工程指示 / 要求簡箋(E.I.)

工程指示編號：EI /1733 /20 修改版次：(A)  
 工程編號：J-836 工程名稱：日出康城7期 平台  
 工程項目：Window Wall 自動掩門收口鋁板 E1~E9  
 收件人：生統 發件人：大明 日期：27/04/2020

E1-1733 自動捲門安裝

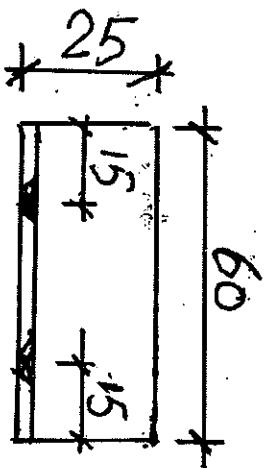
新增 20X25X3mm 厚鋁角

漏左所配套的預預位角

請補充

加工規格 =

材料 1. 3MM厚鋁角 25X20X60

2. 顏色 = UC T51602 XL-41-3 (銀灰)

3. 數量 = 240 隻 (連後備)

4. 用途 = 跟膠門車向掩出

M5 平頭 3U X 2
